(6) 分层平面图与规划许可不一致对照示意图

5#楼与规划许可不一致对照示意图一

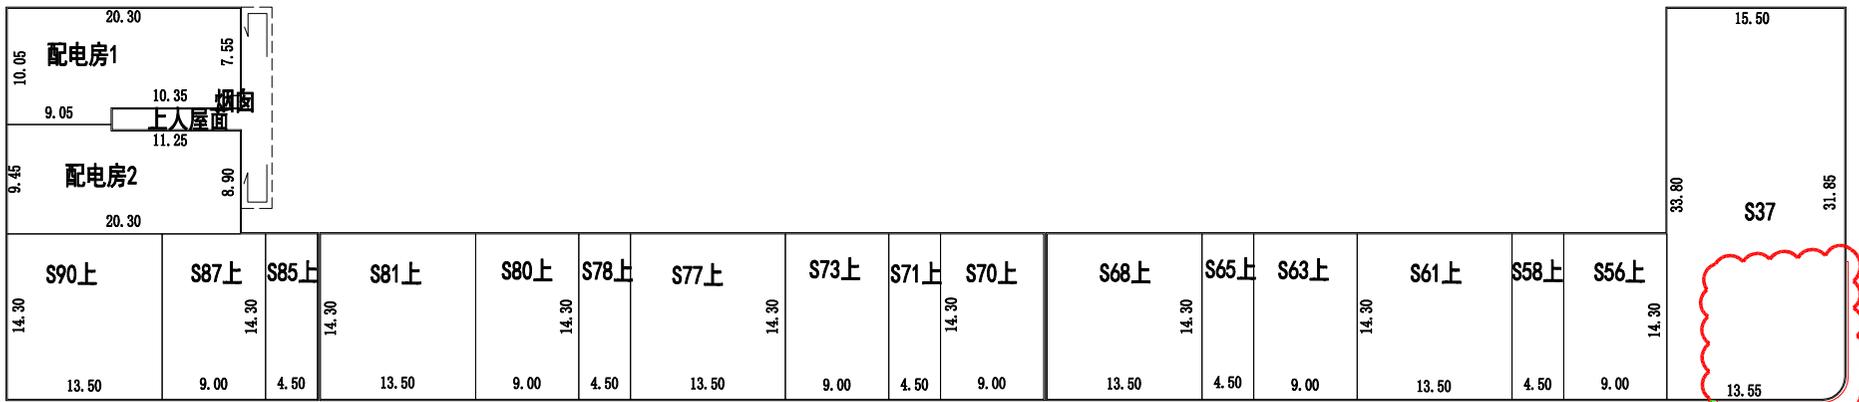
变更1：北侧地下通风井长度增大0.90米，宽度减少0.35米，红色为规划审批，黑色为现状。

变更2：北侧新增1个地下通风井，黑色为现状。

5#楼与规划许可不一致对照示意图二

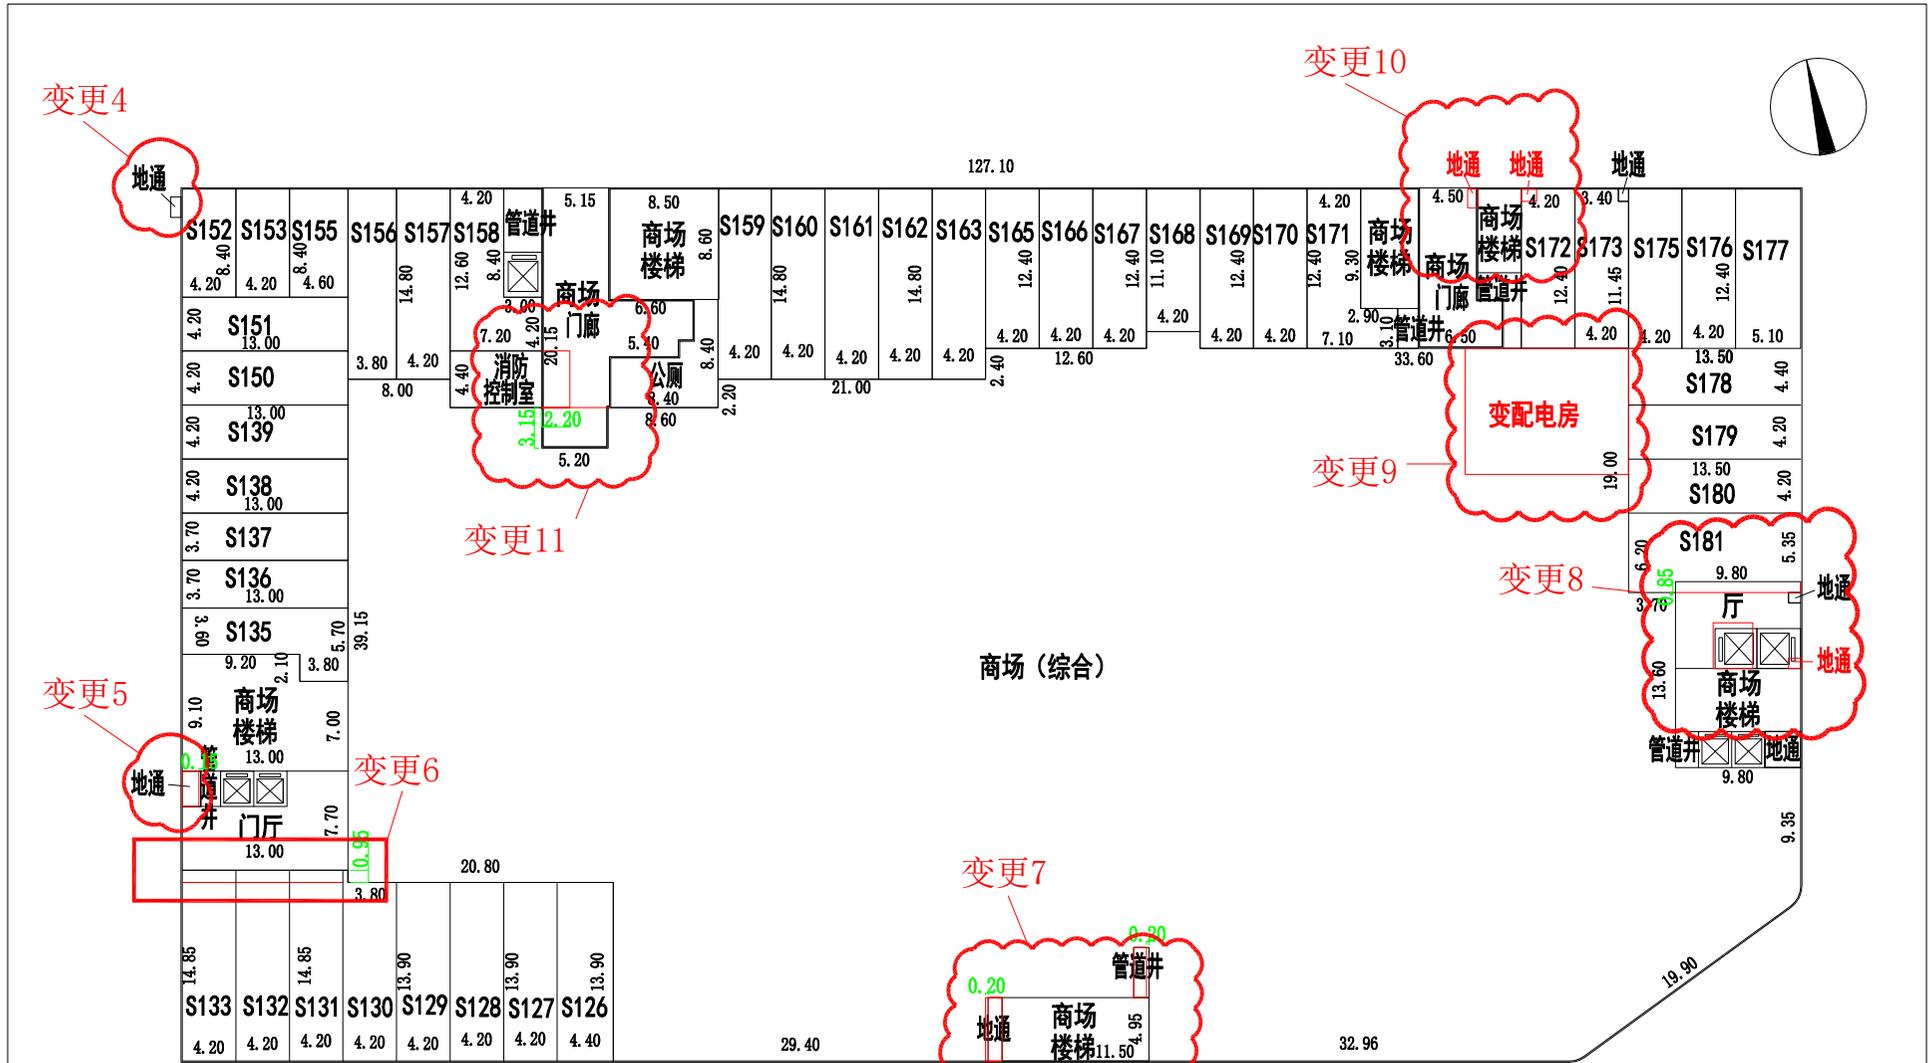
变更3
0.20

变更3：外墙往内偏移0.20米，红色为规划审批，黑色为现状。

7#楼与规划许可不一致对照示意图一

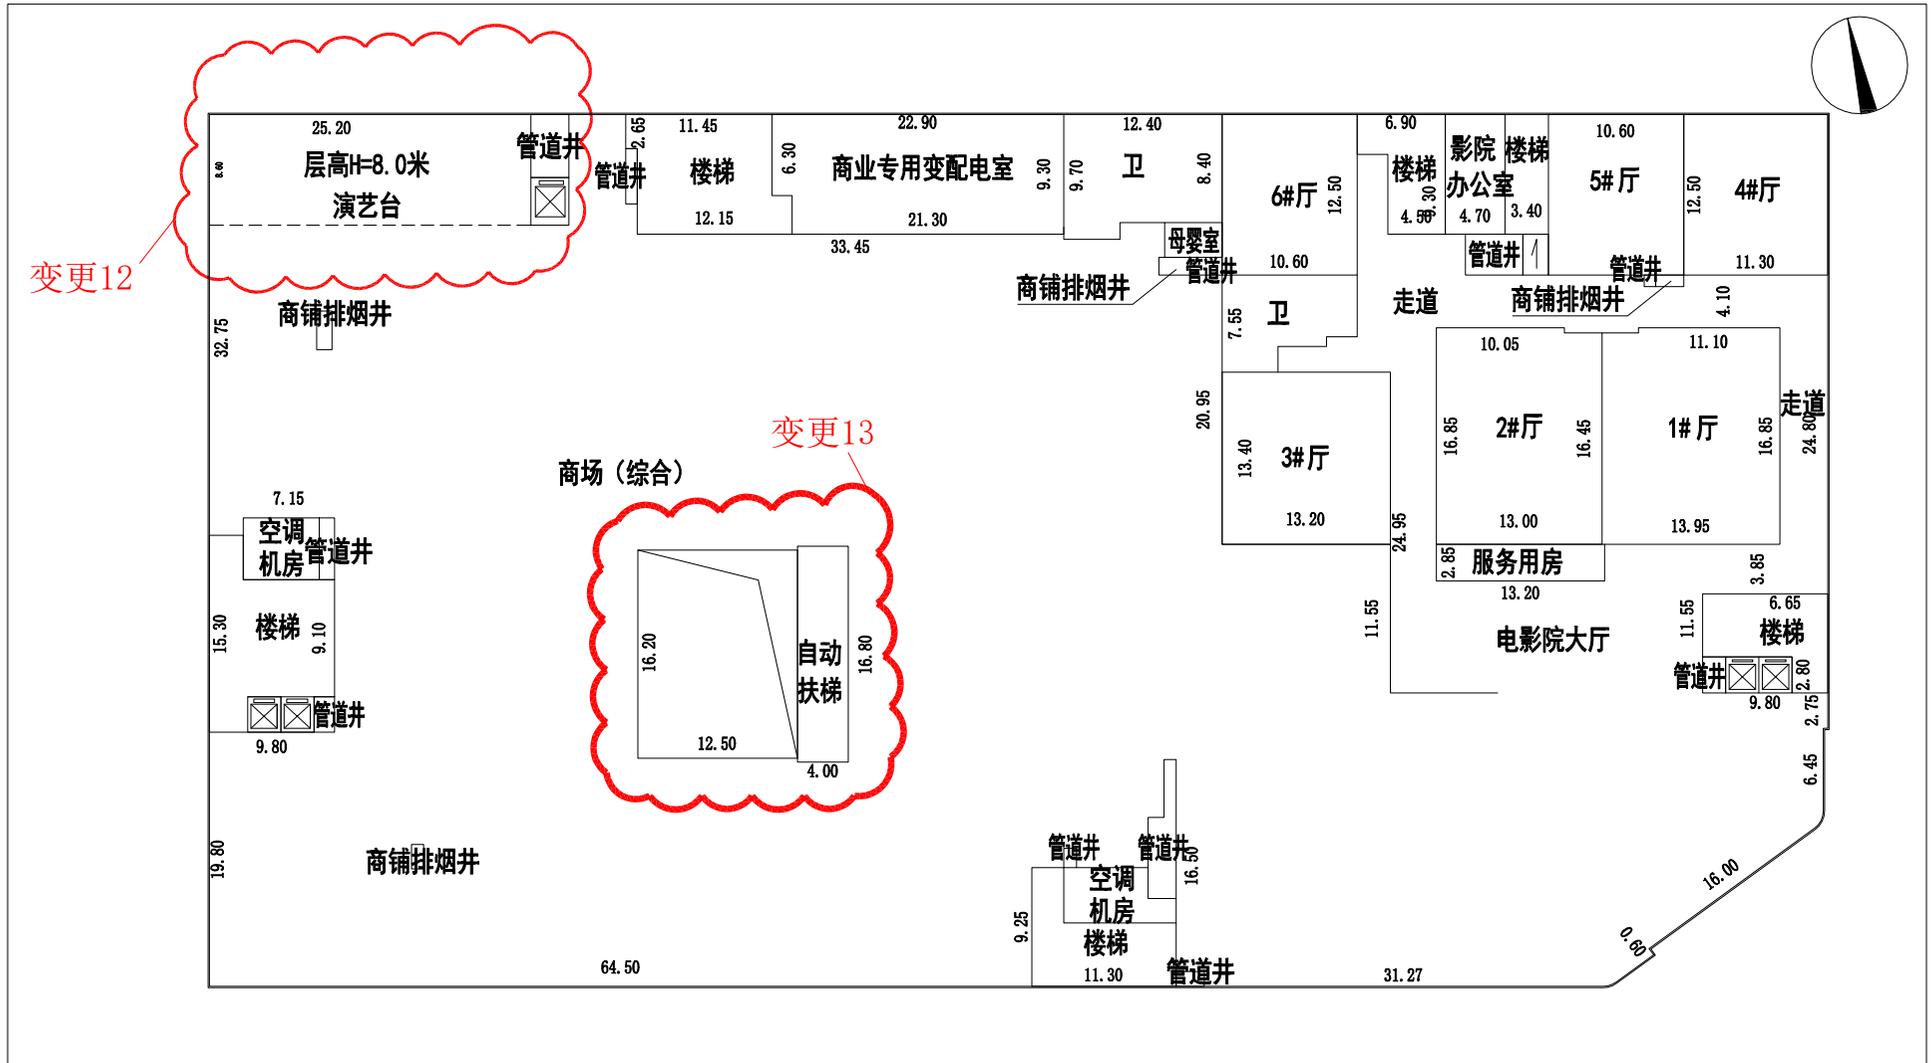
- 变更4: 新增1个地下通风井, 建筑面积变大, 黑色为现状。
- 变更5: 地下通风井宽度增大0.15米, 红色为规划审批, 黑色为现状。
- 变更6: 北侧墙往北偏移0.95米, 商铺面积变大, 红色为规划审批, 黑色为现状。
- 变更7: 地下通风井左侧墙往右偏移0.20米, 管道井右侧墙往右偏移0.20米, 红色为规划审批, 黑色为现状。
- 变更8: 店面南侧墙往北偏移0.85米, 电梯增加1个且取消1个地下通风井, 商铺面积减少, 红色为规划审批, 黑色为现状。
- 变更9: 取消商场变配电房, 红色为规划审批, 黑色为现状。
- 变更10: 取消2个地下通风井, 计容面积变大, 红色为规划审批, 黑色为现状。
- 变更11: 消防控制室外墙往左偏移2.20米, 门廊墙往南偏移3.15米, 红色为规划审批, 黑色为现状。

7#楼与规划许可不一致对照示意图二

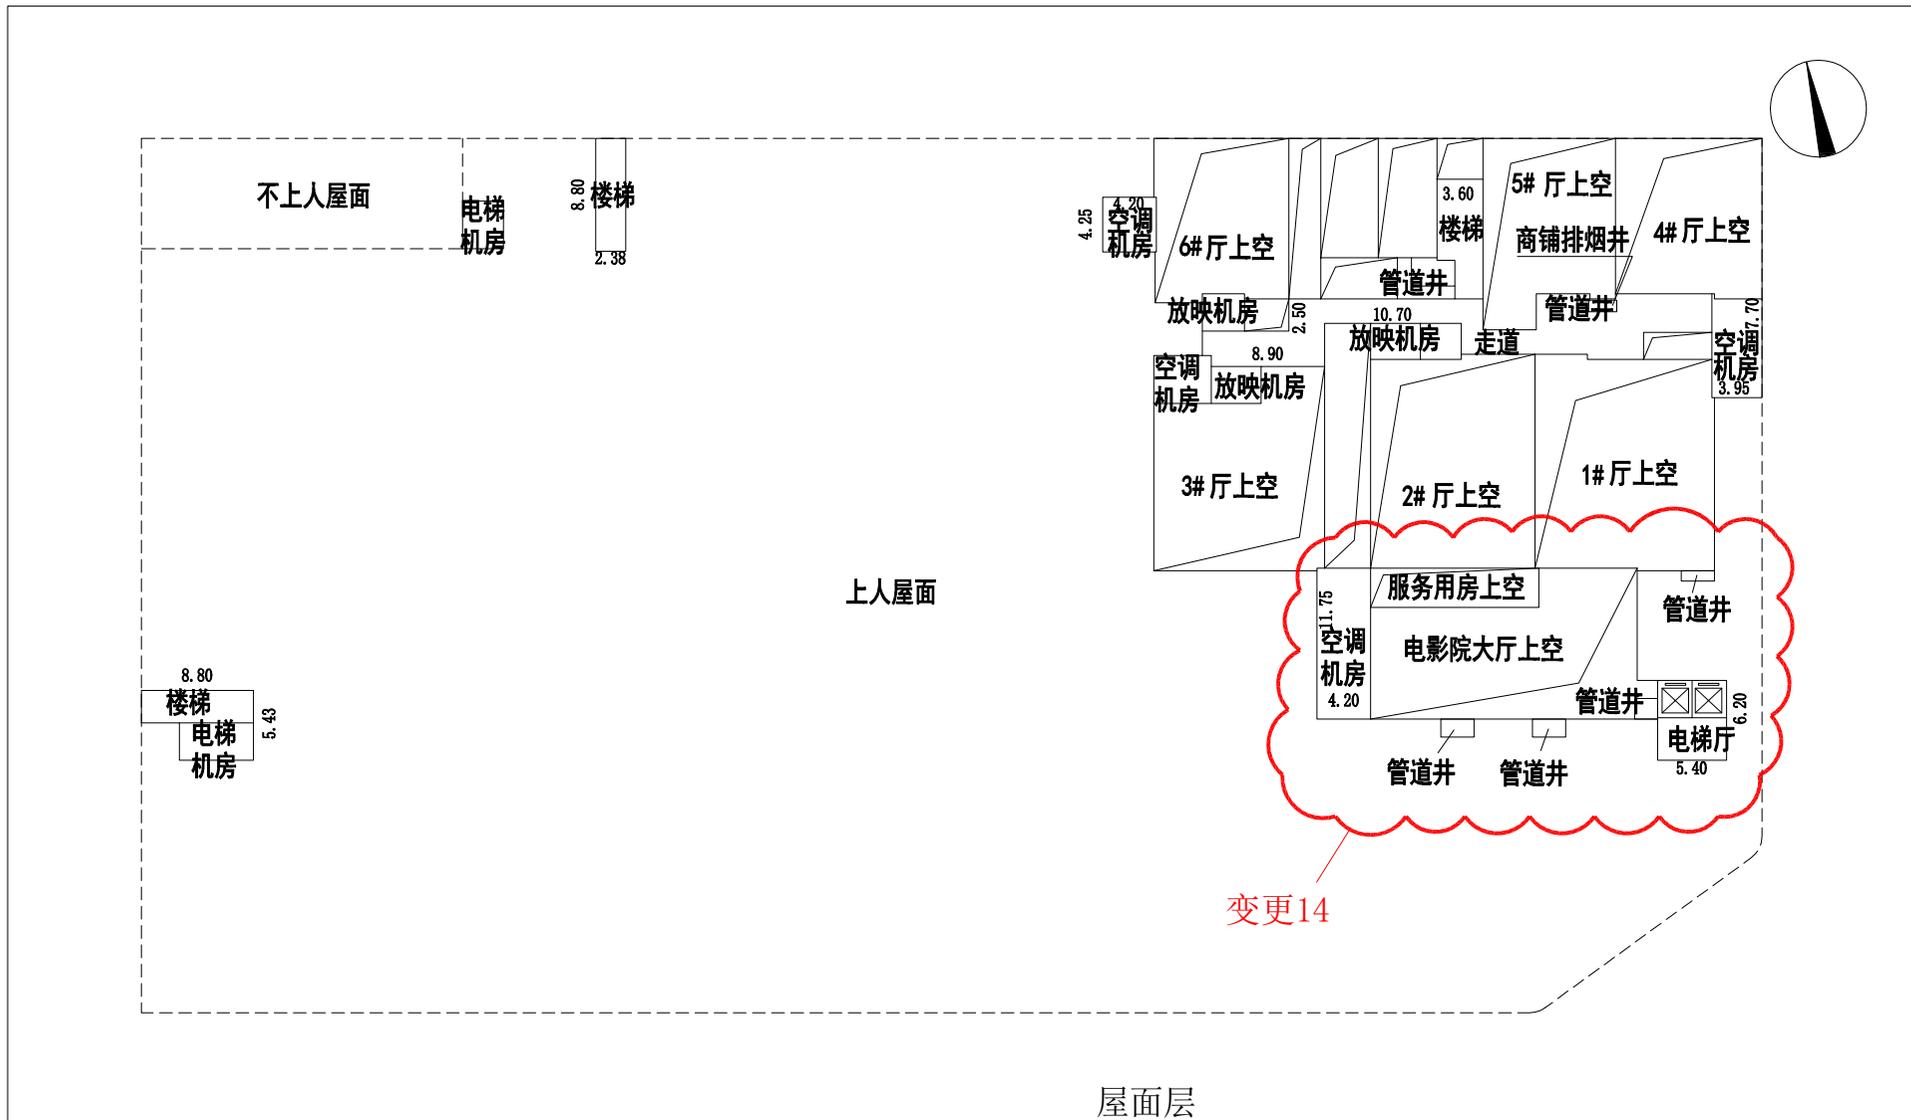
变更12: 功能变更为商业演艺台, 层高增大2.6米, 面积不变, 黑色为现状。

变更13: 自动扶梯调整至右侧, 黑色为现状。
